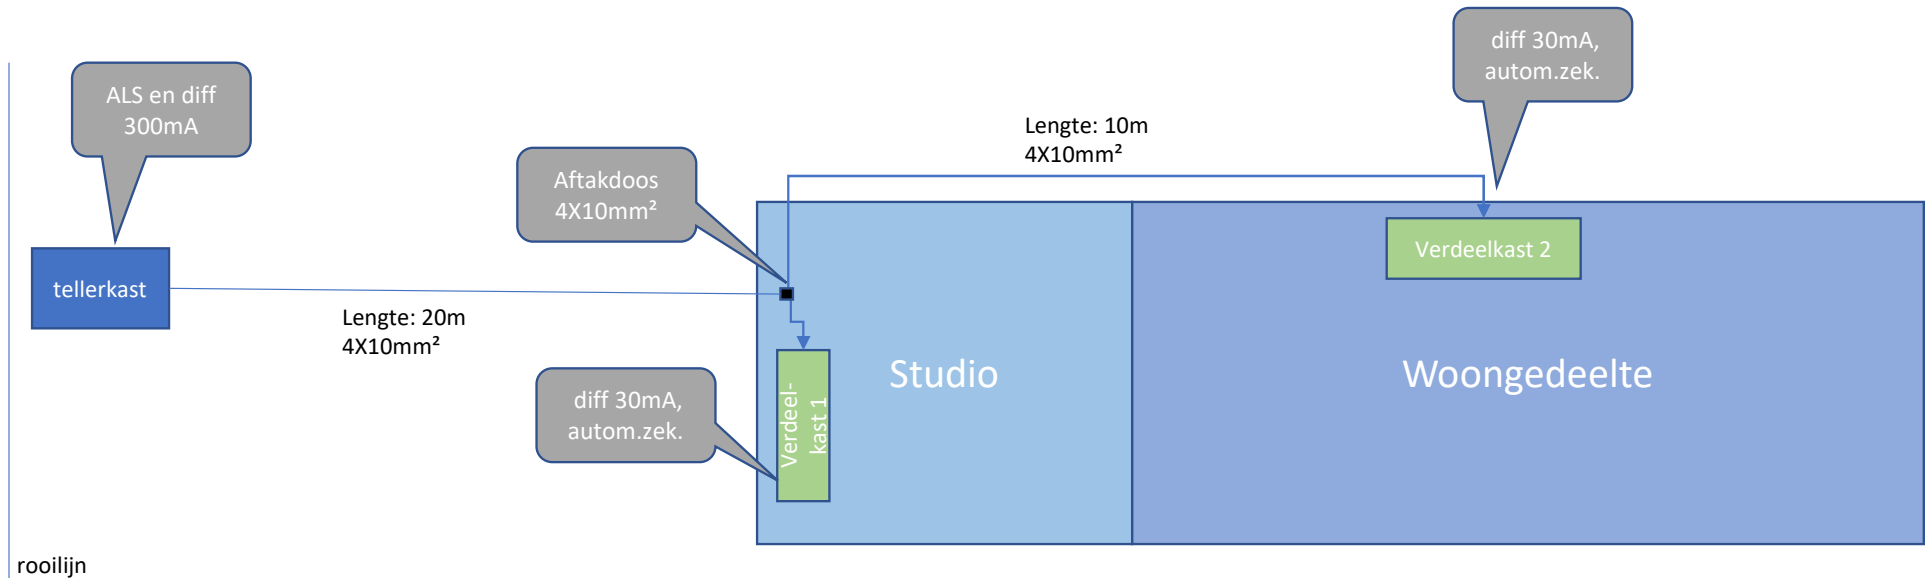
Vraag: extra lastafschakelaars te voorzien in
beide verdeelkasten ? Bvb 4P 40A
Bescherming tegen overbelasting en
elektrocute OK ?
